Verkeersveiligheidsaudit
Rijkswegennet

A27 Houten Hooipolder

Verkeersveiligheidsaudit fase 1

Inpassend Ontwerp scope wijziging OTB

Bijlage 1 - Ontwerptekeningen met nummering van bevindingen

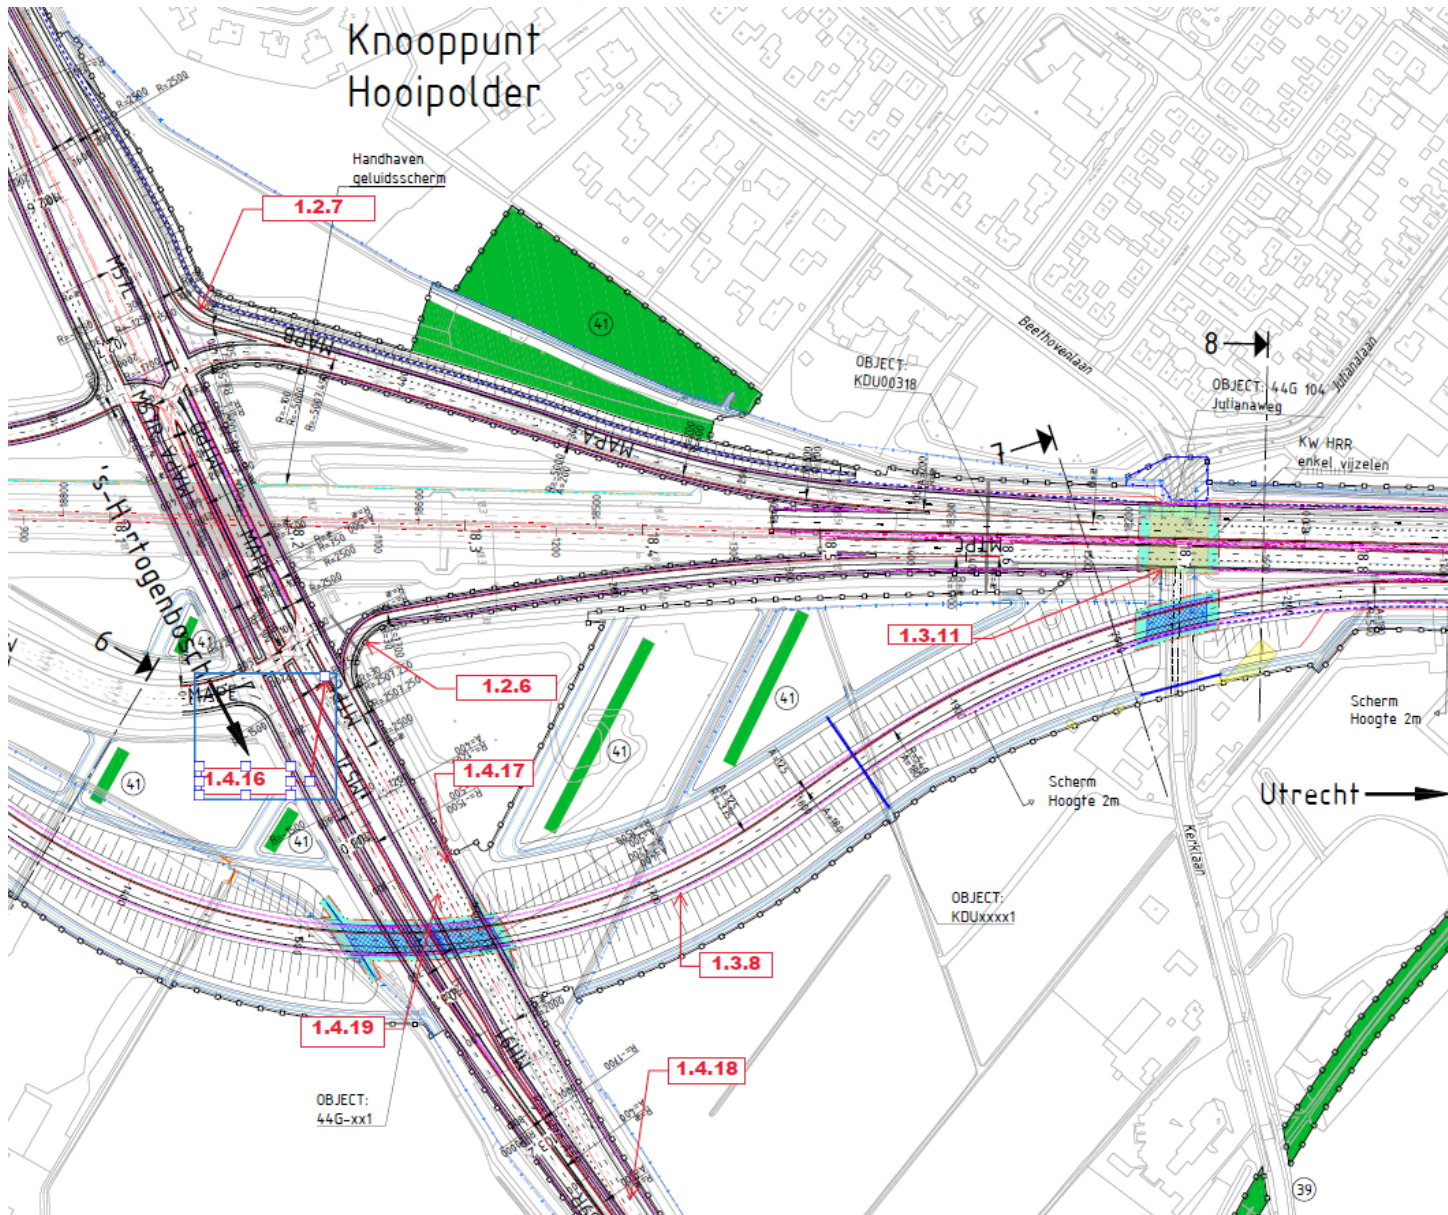
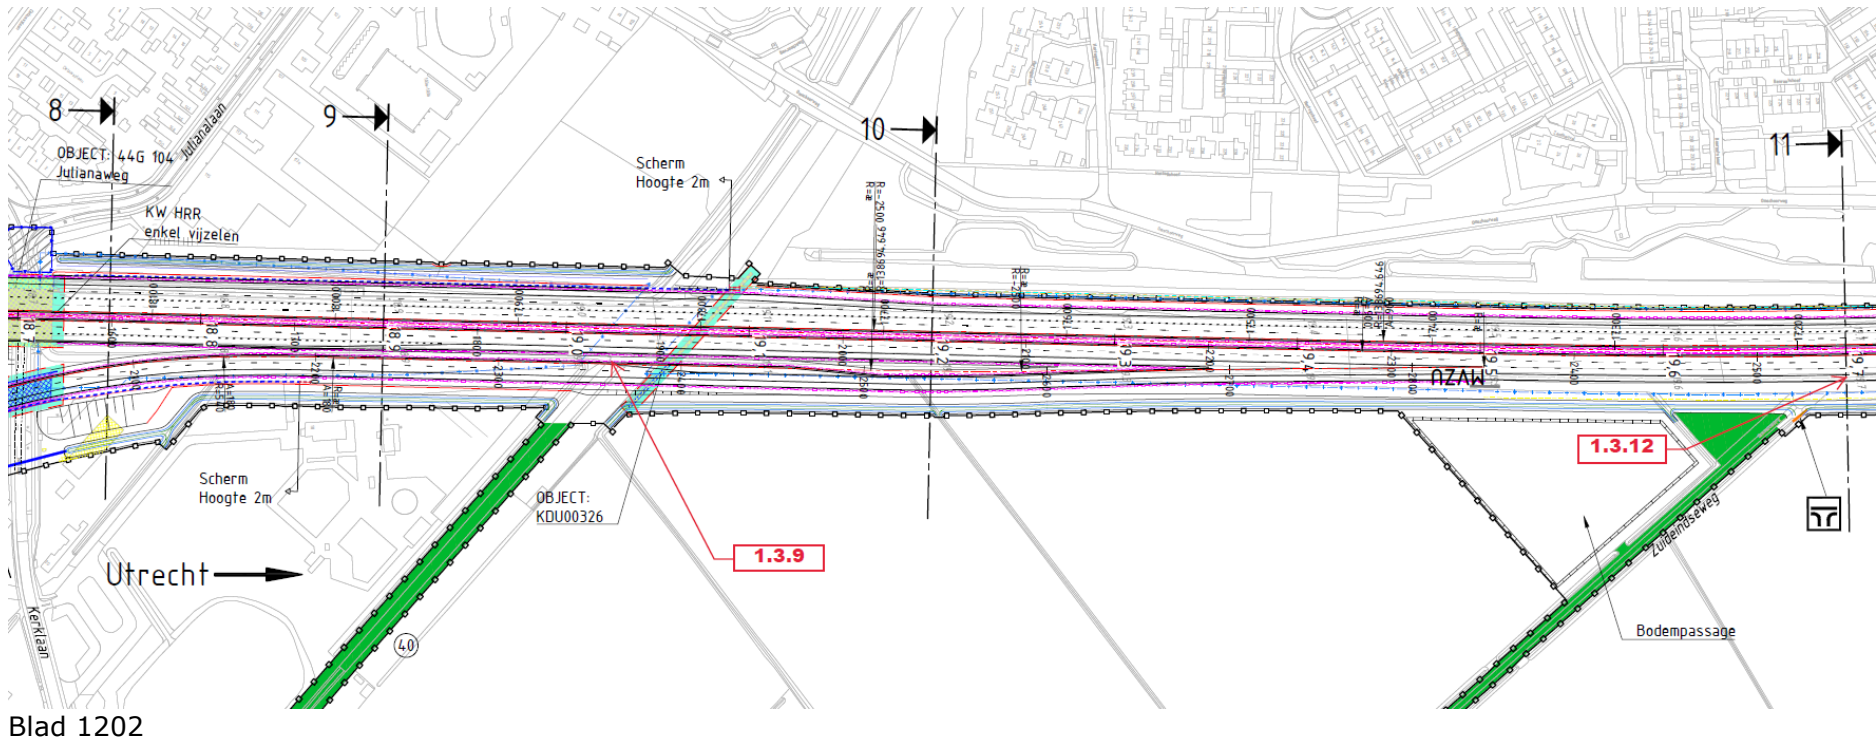
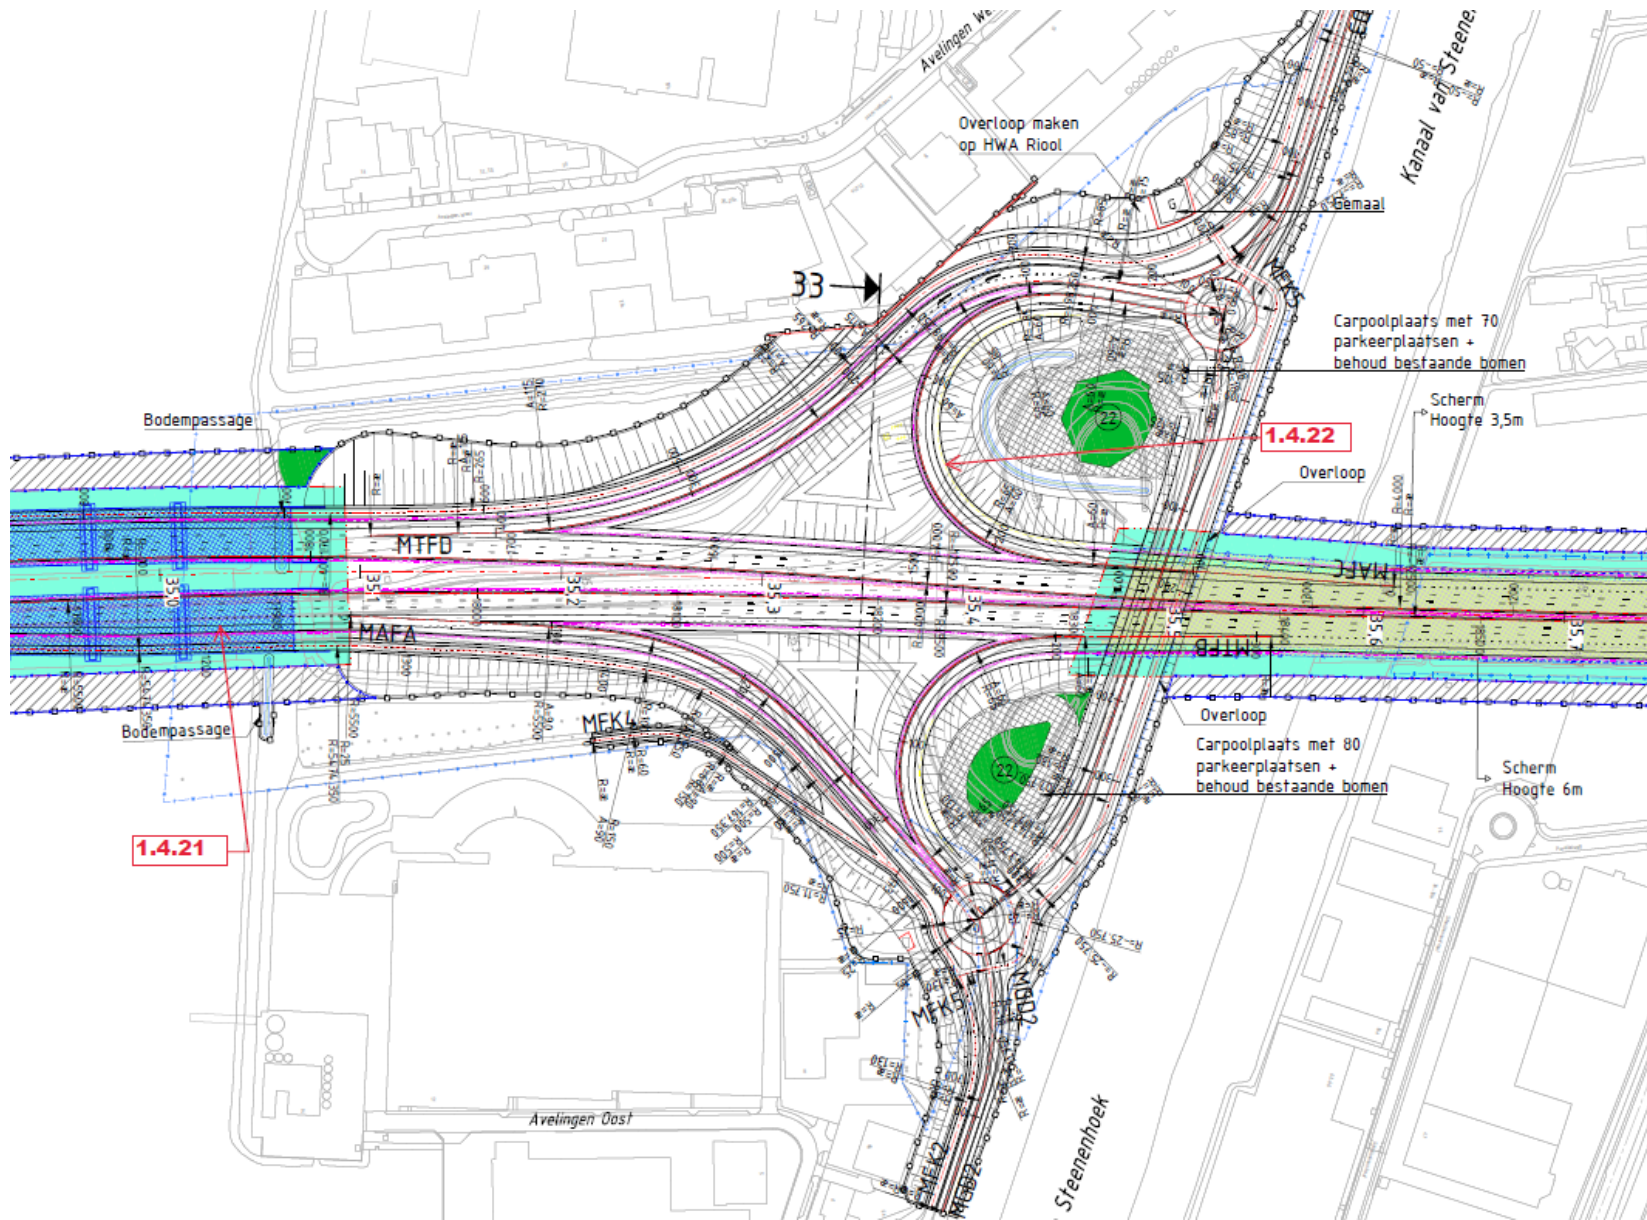
Tek.nr.	Nr.	Beschrijving van de afwijking en/of het verkeersveiligheidsprobleem	Beschrijving van het verkeersveiligheidsrisico (optioneel)	Oplossingsrichting	Ernst
1202	1.2.6	Knooppunt Hooipolder: De horizontale boog R=30 in de verbindingsweg Den Bosch A59 – Utrecht A27 is te krap. De rechtsaf beweging is feitelijk een verbindingsweg in en knooppunt van autosnelwegen met een te lage ontwerpsnelheid. Voorafgaande aan de boog wordt het verkeer nauwelijks op een natuurlijke wijze afgeremd en wordt de rechtsaf-strook dusdanig lang gemaakt dat het niet gehinderd wordt door het wachtende verkeer voor de VRI.	Er is een relatief hoge kans op kop-start aanrijdingen en eenzijdig van de weg geraken doordat weggebruikers een dergelijke krappe verbindingboog in een knooppunt tussen twee autosnelwegen niet verwachten. De met de situatie onbekende weggebruikers zullen sterk afremmen als gevolg van de naastliggende VRI.	Ruimere boogstraal toepassen	EA

1202	1.2.7	Knooppunt Hooipolder: De horizontale boog R=35 in de verbindingsweg Utrecht A27 – Rotterdam A59 is te krap. De rechtsaf beweging is feitelijk een verbindingsweg in een knooppunt met een te lage ontwerpsnelheid. Voorafgaande aan de boog wordt het verkeer nauwelijks op een natuurlijke wijze afgeremd. Daarnaast ontbreken overgangsbogena.	Er is een relatief hoge kans op kop-staart aanrijdingen en eenzijdig van de weg geraken doordat weggebruikers een dergelijke krappe verbindingboog in een knooppunt tussen twee autosnelwegen niet verwachten en doordat met de situatie onbekende weggebruikers sterk afremmen als gevolg van de naastliggende VRI.	Ruimere boogstraal toepassen	EA
1203	1.2.8	Aansluiting Geertruidenberg: In de verbindingsweg tussen de beide aansluitpunten zit een zeer krappe horizontale boog R=31m. Deze voldoet niet aan het Handboek wegontwerp.	Er is een verhoogd risico dat voertuigen hier van de weg geraken. Weggebruikers die net de autosnelweg hebben verlaten, hebben nog een hoog “snelheidsgevoel”. De enigszins hogere snelheid en de onverwacht krappe boog leidt tot plotselinge sterke remacties waardoor kop-staart aanrijdingen kunnen ontstaan en voertuigen van de weg geraken.	Ruimere boogstraal toepassen	A

Tek.nr.	Nr.	Beschrijving van de afwijking en/of het verkeersveiligheidsprobleem	Beschrijving van het verkeersveiligheidsrisico (optioneel)	Oplossingsrichting	Ernst
1202, 1203, 1208	1.3.8	In de dwarsprofielen wordt de geleiderail aan de vluchtstrook zijde vrijwel standaard op 0,50 meter uit de verharding geplaatst. Geleiderail wordt toegepast om een gevaarlijk object af te schermen en niet om de rijbaan zelf af te schermen.	Op zich is geleiderail al een object dat tot schade aan voertuigen en de geleiderail zelf leidt bij een aanrijding. Door de geleiderail niet onnodig dicht op de rijbaan te zetten wordt extra vergevingsgezindheid gecreëerd.	Geleiderail op zo groot mogelijke afstand uit de rijbaan plaatsen.	A
1202	1.3.9	Tussen km 18.800 en 19.350 lopen HRR en verbindingsweg Rotterdam – Utrecht vrijwel parallel. Het is niet noodzakelijk hier overal geleiderail toe te passen. In ieder geval hoeft dit niet dubbel te worden uitgevoerd (zie ook dwarsprofiel 8,9,10).	Op zich is geleiderail al een object dat tot schade aan voertuigen en de geleiderail zelf leidt bij een aanrijding. Door de geleiderail niet onnodig dicht op de rijbaan te zetten wordt extra vergevingsgezindheid gecreëerd.	Geleiderail alleen plaatsen wanneer noodzakelijk.	A

Tek.nr.	Nr.	Beschrijving van de afwijking en/of het verkeersveiligheidsprobleem	Beschrijving van het verkeersveiligheidsrisico (optioneel)	Oplossingsrichting	Ernst
1202	1.3.12	In dwarsprofiel 11 staat in de buitenberm rechts een geleiderail ingetekend waar op de situatietekening deze ontbreekt. Gezien de aanwezige obstakelvrije ruimte is deze niet noodzakelijk.		Geleiderail uit dwarsprofiel verwijderen.	O
1217	1.3.13	Ondanks de uitbreiding van de Hagesteinsebrug is in het ontwerp nog een spitsstrook in de oplossing meegenomen. Een spitsstrook is in principe een maatregel welke uit oogpunt van inpassingsbeperkingen alleen tijdelijk kan worden toegepast. Een spitsstrook voldoet niet aan de ROA en de Europese richtlijnen. Vanuit het knooppunt Everdingen wordt het verkeer over 2+2 rijstroken aangevoerd. Vervolgens moet dit op de nieuwe brug teruggebracht worden naar twee plus spitsstrook. Gezien de beschikbare breedte is dit ook voor de weggebruiker onlogisch en rijtaakverzwarend.	De spitsstrook is een voor de lange termijn minder veilige oplossing dan een rijbaan inrichting conform de ROA. Gezien de hoge intensiteiten en de aanwezigheid van veel vrachtverkeer leidt het ontbreken van een vluchtstrook tot een hoger veiligheidsrisico. Tijdens mist in de spitsperiode is de spitsstrook niet beschikbaar en ontstaat een knelpunt welke op zich ook weer tot een grotere verkeersonveiligheid zal leiden.	Overweeg op oostelijke rijbaan A27 een volwaardige toekomst vaste rijbaan met 3 rijstroken en een vluchtstrook toe te passen.	EA

Tek.nr.	Nr.	Beschrijving van de afwijking en/of het verkeersveiligheidsprobleem	Beschrijving van het verkeersveiligheidsrisico (optioneel)	Oplossingsrichting	Ernst
1202	1.4.16	De splitsing in de doorgaande rijbaan A59 Den Bosch richting Rotterdam vlak voor oostelijke VRI zal bij weggebruikers voor verwarring leiden omdat deze vormgeving de indruk wekt dat er een richting-keuze moet worden gemaakt.	Weggebruikers zullen uit onzekerheid over de gewenste route onder het kunstwerk door, plotseling van rijstrook veranderen of sterk afremmen. Hierdoor ontstaat een verhoogd risico op kop-staart of flankaanrijdingen.	De splitsing verder stroomopwaarts inleiden.	A
1202	1.4.17	Een vrije rechtsaf beweging direct naast een VRI gesitueerd kan tot verwarring en onverwacht afremmen leiden door weggebruikers die onbekend zijn met de plaatselijke situatie. Door de hogere snelheden op de rechtsaf-strook kan verkeer dat op het laatste moment van richting wil veranderen niet meer in de stroom invoegen vanuit de (stilstaande) wachtrij op de doorgaande rijbaan.	Hoger risico op kopstaart aanrijdingen door snelheidsverschillen en plotseling afremmend verkeer.	Rijrichtingen in knooppunten zoveel mogelijk fysiek gescheiden houden zodat geen ongewenste uitwisseling van verkeer kan plaatsvinden.	A

1202	1.4.18	Vrachtverkeer uit de richting A59 Den Bosch dat linksaf wil slaan richting Breda moet over korte afstand 3 rijstroken oversteken. Er is in het alignement weinig aanleiding tot een geleidelijke snelheidsafbouw op de A59 voor het knooppunt waardoor vrachtverkeer zich moeilijk door het verkeer heen kan begeven.	Als er in de spitsperiodes flinke wachtrijen zijn kan de situatie aanleiding zijn tot geforceerd van rijstrook wisselen met daarbij een verhoogde kans op flank- en kop/staart aanrijdingen.	Onderzoek de mogelijkheden om een geleidelijke snelheidsafbouw op de A59 te creëren waarbij meer lengte wordt gegeven voor rijstrookwisselingen.	A

Tek.nr.	Nr.	Beschrijving van de afwijking en/of het verkeersveiligheidsprobleem	Beschrijving van het verkeersveiligheidsrisico (optioneel)	Oplossingsrichting	Ernst
1202	1.4.19	A59: Een tekort aan natuurlijke snelheidsafbouw op de A59 noordelijke rijbaan in combinatie met een verbreding van het profiel van 2 naar 3 rijstroken en uiteindelijk 6 opstelstroken leidt tijdens de rustige perioden tot een ongewenste toename in snelheid door het zeer ruimtelijke wegbeeld.	Grote snelheidsverschillen tussen voertuigen in de dwarsdoorsnede verhogen de kans op ongevallen. Weggebruikers die gewent zijn aan hoge snelheden (120 km/uur) zullen minder snel geneigd zijn om de snelheid terug te brengen als alle lichten op groen staan.	Onderzoek de mogelijkheden om over een langere lengte lagere snelheden af te dwingen en ongewenst snelheidsgedrag te voorkomen.	A
1203	1.4.20	Aansluiting Geertruidenberg: De afrit uit de richting Utrecht is kort. Bij een slechte verkeersafwikkeling op de ovonde ontstaat een wachtrij die tot in de krappe horizontale boog R=65m terugslaat. In combinatie met de hoge aanrijdsnelheid door het dalende tracé en de matige zichtbaarheid van het puntstuk direct achter de topboog op de brug is er een risico dat de staart van de wachtrij te laat wordt opgemerkt.	Er is een licht verhoogd risico op kop-staart aanrijdingen door een combinatie aan factoren als de wachtrij terug slaat tot in de deceleratiezone van de afrit.	Afrit verlengen, opstellengte vergroten; Ruimere topboog toepassen op Keizersveerbrug.	A

1208	1.4.21	Aansluiting Avelingen: De uitvoegstrook uit de richting Breda is te kort. Bij een ontwerpsnelheid van 120 km/uur (zoals aangegeven in de ontwerpnota) is 250 meter nodig.	Uitvoegend verkeer remt al af op de hoofdrijbaan waardoor achterop komend verrast kan worden met abrupte rem- en uitwijkacties tot gevolg. De afrit wordt met te hoge snelheid opgereden, wanneer er een lange wachtrij staat neemt de kans toe op een kop-staart aanrijding.	Uitvoegstrook verlengen.	EA
1208	1.4.22	Aansluiting Avelingen: De afrit uit de richting Utrecht heeft een minimale horizontale boogstraal van R=65m. In combinatie met een dalend tracé is deze te krap.	Er is een licht verhoogde kans dat voertuigen hier van de weg geraken.	De horizontale boogstraal verruimen.	A

Tek.nr.	Nr.	Beschrijving van de afwijking en/of het verkeersveiligheidsprobleem	Beschrijving van het verkeersveiligheidsrisico (optioneel)	Oplossingsrichting	Ernst
1203	1.5.4	Aansluiting Geertruidenberg: Het aantakken van de ontsluitingsweg Lissenveld direct op de ovonde leidt tot een mindere verkeersafwikkeling op de rotonde en daardoor tot langere wachtrijen op de afrit.	Terugslag van de wachtrij tot binnen de deceleratie afstand op de afrit.	Prioritering geven aan de verkeersafwikkeling op de afrit ten opzichte die van het onderliggend wegennet.	A
1203	1.5.5	Aansluiting Geertruidenberg: Fietsers komen aan de westzijde van de A27 afdalend vanaf de brug met hoge snelheid op de oversteek bij de ovonde af. De voorrangssituatie is (nog) niet weergegeven. De naderende fietsers zijn moeilijk waarneembaar voor de automobilist op de ovonde en op de afrit.	Verhoogd risico op fietsongevallen door hogere fietssnelheden en slechte waarneembaarheid van de fietser door de automobilist.	Alternatieve routing voor fietsers overwegen.	A

Tek.nr.	Nr.	Beschrijving van de afwijking en/of het verkeersveiligheidsprobleem	Beschrijving van het verkeersveiligheidsrisico (optioneel)	Oplossingsrichting	Ernst	Reactie FLOW
1202	1.2.6	Knooppunt Hooipolder: De horizontale boog R=30 in de verbindingsweg Den Bosch A59 – Utrecht A27 is te krap. De rechtsaf beweging is feitelijk een verbindingsweg in en knooppunt van autosnelwegen met een te lage ontwerpsnelheid. Voorafgaande aan de boog	Er is een relatief hoge kans op kopstart aanrijdingen en eenzijdig van de weg geraken doordat weggebruikers een dergelijke krappe verbindingsoog in een knooppunt tussen twee autosnelwegen niet verwachten. De met de situatie onbekende weggebruikers zullen sterk afremmen als gevolg van de naastliggende VRI.	Ruimere boogstraal toepassen	EA	Er is juist voor gekozen de verbinding niet als een verbindingsweg vorm te geven. Door het toepassen van een krappe boogstraal wordt een lagere rijsnelheid afgedwongen waarmee het snelheidsverschil met het voor de VRI wachtende verkeer wordt gereduceerd.

1202	1.2.7	Knooppunt Hooipolder: De horizontale boog R=35 in de verbindingsweg Utrecht A27 – Rotterdam A59 is te krap. De rechtsaf beweging is feitelijk een verbindingsweg in een knooppunt met een te lage ontwerpsnelheid. Voorafgaande aan de boog	Er is een relatief hoge kans op kopstart aanrijdingen en eenzijdig van de weg geraken doordat weggebruikers een dergelijke krappe verbindingsoog in een knooppunt tussen twee autosnelwegen niet verwachten en doordat met de situatie onbekende weggebruikers sterk afremmen als gevolg van de	Ruimere boogstraal toepassen	EA	Er is juist voor gekozen de verbinding niet als een verbindingsweg vorm te geven. Door het toepassen van een krappe boogstraal wordt een lagere rijsnelheid afgedwongen waarmee het snelheidsverschil met het voor de VRI wachtende verkeer wordt gereduceerd.
1203	1.2.8	Aansluiting Geertruidenberg: In de verbindingsweg tussen de beide aansluitpunten zit een zeer krappe horizontale boog R=31m. Deze voldoet niet aan het Handboek wegontwerp.	Er is een verhoogd risico dat voertuigen hier van de weg geraken. Weggebruikers die net de autosnelweg hebben verlaten, hebben nog een hoog "snelheidsgevoel". De enigszins hogere snelheid en de onverwacht krappe boog leidt tot plotselinge sterke remacties waardoor kopstart aanrijdingen kunnen ontstaan en voertuigen van de weg geraken.	Ruimere boogstraal toepassen	A	Er is een afweging gemaakt: aanpassen conform HBW GOW 80 km/h of handhaven van de huidige boogstraal. Als we het wegontwerp aanpassen door een ruimere boogstraal te ontwerpen, is het noodzakelijk om het vastgoed aan te kopen. Besloten is om dit niet te doen.

Tek.nr.	Nr.	Beschrijving van de afwijking en/of het verkeersveiligheidsprobleem	Beschrijving van het verkeersveiligheidsrisico (optioneel)	Oplossingsrichting	Ernst	Reactie FLOW
1202, 1203, 1208	1.3.8	In de dwarsprofielen wordt de geleiderail aan de vluchtstrook zijde vrijwel standaard op 0,50 meter uit de verharding geplaatst. Geleiderail wordt toegepast om een gevaarlijk object af te schermen en niet om de rijbaan zelf af te schermen.	Op zich is geleiderail al een object dat tot schade aan voertuigen en de geleiderail zelf leidt bij een aanrijding. Door de geleiderail niet onnodig dicht op de rijbaan te zetten wordt extra vergevingsgezindheid gecreëerd.	Geleiderail op zo groot mogelijke afstand uit de rijbaan plaatsen.	A	Ontwerpuitgangspunt om te kiezen voor een uniform dwarsprofiel over het gehele tracé zonder vluchtzones, waarbij de geleiderail op 0,50 m uit de rand van de verharding geplaatst wordt.

1202	1.3.9	Tussen km 18.800 en 19.350 lopen HRR en verbindingsweg Rotterdam – Utrecht vrijwel parallel. Het is niet noodzakelijk hier overal geleiderail toe te passen. In ieder geval hoeft dit niet dubbel te worden uitgevoerd (zie ook dwarsprofiel 8,9,10).	Op zich is geleiderail al een object dat tot schade aan voertuigen en de geleiderail zelf leidt bij een aanrijding. Door de geleiderail niet onnodig dicht op de rijbaan te zetten wordt extra vergevingsgezindheid gecreëerd.	Geleiderail alleen plaatsen wanneer noodzakelijk.	A	Daar waar het hoogteverschil tussen de 2 rijbanen niet te groot is en er geen te groot verschil in rijsnelheid te verwachten is, kan de geleiderail achterwege blijven.
alg	1.3.10	Vluchtstroken zijn standaard uitgevoerd op 3,15 meter breed. Om onderhoud vanaf de vluchtstrook mogelijk te maken zonder afzetting van een rijstrook is het gewenst minimaal 3,50/3,70 meter toe te passen conform de laatste ontwerpinzichten (ROA2014/2017).	Rijstrook afzettingen tijdens onderhoudswerkzaamheden leiden tot grotere kans op congestie en daarmee een licht verhoogde ongevalskans (kop-staart).	Vluchtstrookbreedtes aanhouden conform de laatste inzichten en beschikbare richtlijnen.	A	Het ontwerpuitgangspunt is een rijbaanindeling conform NOA, wat inhoudt dat een vluchtstrookbreedte van 3,15 wordt toegepast.

1202	1.3.11	De vluchtstrook ontbreekt op het kunstwerk Kerklaan ter plaatse van de invoegstrook A59 richting A27 Utrecht.	Een insnoering van het profiel kan weggebruikers verleiden om sneller dan gewenst op de hoofdrijbaan in te voegen. De invoegstrook wordt daardoor minder optimaal benut en invoegende bestuurders zullen meer risico nemen tijdens het invoegen.	Vluchtstrook toevoegen.	A	Er is een zorgvuldige afweging gemaakt mbt het al dan niet toepassen van een vluchtstrook op het kunstwerk Kerklaan. Het feit dat op zeer korte afstand van het kunstwerk stroomafwaarts ook geen vluchtstrook mogelijk is, maakt een vluchtstrook op enkel het kunstwerk onevenredig duur, waardoor besloten is hiervan af te zien.
------	--------	---	--	-------------------------	---	--

Tek.nr.	Nr.	Beschrijving van de afwijking en/of het verkeersveiligheidsprobleem	Beschrijving van het verkeersveiligheidsrisico (optioneel)	Oplossingsrichting	Ernst	Reactie FLOW
1202	1.3.12	In dwarsprofiel 11 staat in de buitenberm rechts een geleiderail ingetekend waar op de situatietekening deze ontbreekt. Gezien de aanwezige obstakelvrije ruimte is deze niet noodzakelijk.		Geleiderail uit dwarsprofiel verwijderen.	O	Dwarsprofiel aanpassen.
1217	1.3.13	Ondanks de uitbreiding van de Hagesteinsebrug is in het ontwerp nog een spitsstrook in de oplossing meegenomen. Een spitsstrook is in principe een maatregel welke uit oogpunt van inpassingsbeperkingen alleen tijdelijk kan worden toegepast. Een spitsstrook voldoet niet aan de ROA en de Europese richtlijnen. Vanuit het knooppunt Everdingen wordt het verkeer over 2+2 rijstroken aangevoerd. Vervolgens moet dit op de nieuwe brug teruggebracht worden naar twee plus spitsstrook. Gezien de beschikbare breedte is dit ook voor de weggebruiker onlogisch en rijtaakverzwarend.	De spitsstrook is een voor de lange termijn minder veilige oplossing dan een rijbaan inrichting conform de ROA. Gezien de hoge intensiteiten en de aanwezigheid van veel vrachtverkeer leidt het ontbreken van een vluchtstrook tot een hoger veiligheidsrisico. Tijdens mist in de spitsperiode is de spitsstrook niet beschikbaar en ontstaat een knelpunt welke op zich ook weer tot een grotere verkeersonveiligheid zal leiden.	Overweeg op oostelijke rijbaan A27 een volwaardige toekomst vaste rijbaan met 3 rijstroken en een vluchtstrook toe te passen.	EA	In de heroverweging is besloten uitsluitend een nieuwe brug aan te brengen, waarbij de huidige rijbaanindeling van de HRR blijft behouden. Wel is in de heroverweging een ruimtereservering opgenomen om in de toekomst de rijbaanindeling conform ROA te kunnen aanpassen.

Tek.nr.	Nr.	Beschrijving van de afwijking en/of het verkeersveiligheidsprobleem	Beschrijving van het verkeersveiligheidsrisico (optioneel)	Oplossingsrichting	Ernst	Reactie FLOW
1202	1.4.16	De splitsing in de doorgaande rijbaan A59 Den Bosch richting Rotterdam vlak voor oostelijke VRI zal bij weggebruikers voor verwarring leiden omdat deze vormgeving de indruk wekt dat er een richtingkeuze moet worden gemaakt.	Weggebruikers zullen uit onzekerheid over de gewenste route onder het kunstwerk door, plotseling van rijstrook veranderen of sterk afremmen. Hierdoor ontstaat een verhoogd risico op kop-staart of flankaanrijdingen.	De splitsing verder stroomopwaarts inleiden.	A	Noodzaak voor de rijbaansplitsing is het bestaande kunstwerk in de HR van de A27 in kpnt Hooipolder. Deze is zo vroeg mogelijk ingeleid. Het nieuwe kunstwerk in de verbindingsweg A59 west-A27 noord vormt hierbij echter een dwangpunt, waardoor de beschikbare ruimte voor een fysieke scheiding niet aanwezig is. Tijdens het ontwerp is dit probleem onderkent. Getracht wordt om dit met bewegwijzering vroegtijdig kenbaar te maken.

1202	1.4.17	Een vrije rechtsaf beweging direct naast een VRI gesitueerd kan tot verwarring en onverwacht afremmen leiden door weggebruikers die onbekend zijn met de plaatselijke situatie. Door de hogere snelheden op de rechtsaf-strook kan verkeer dat op het laatste moment van richting wil veranderen niet meer in de stroom invoegen vanuit de (stilstaande) wachtrij op de doorgaande rijbaan.	Hoger risico op kopstaart aanrijdingen door snelheidsverschillen en plotseling afremmend verkeer.	Rijrichtingen in knooppunten zoveel mogelijk fysiek gescheiden houden zodat geen ongewenste uitwisseling van verkeer kan plaatsvinden.	A	Ruimte voor fysieke scheiding van de verkeersstromen is niet beschikbaar. Binnen de dwangpunten van het ontwerp is dit het maximaal haalbare.

1202	1.4.18	<p>Vrachtverkeer uit de richting A59 Den Bosch dat linksaf wil slaan richting Breda moet over korte afstand 3 rijstroken oversteken. Er is in het alignement weinig aanleiding tot een geleidelijke snelheidsafbouw op de A59 voor het knooppunt waardoor vrachtverkeer zich moeilijk door het verkeer heen kan begeven.</p>	<p>Als er in de spitsperiodes flinke wachtrijen zijn kan de situatie aanleiding zijn tot geforceerd van rijstrook wisselen met daarbij een verhoogde kans op flank- en kop/staart aanrijdingen.</p>	<p>Onderzoek de mogelijkheden om een geleidelijke snelheidsafbouw op de A59 te creëren waarbij meer lengte wordt gegeven voor rijstrookwisselingen.</p>	A	<p>Tijdens het ontwerp is dit probleem onderkend. Hierdoor is het gelukt om in ieder geval onder het kunstwerk van de verbindingsweg 2 linksaf stroken te realiseren. Door op 800m voor de VRI 3 rijstroken beschikbaar te hebben kan door middel van bewegwijzering vrachtverkeer in een zo vroeg mogelijke stadium over de te kiezen rijrichting worden geïnformeerd.</p>
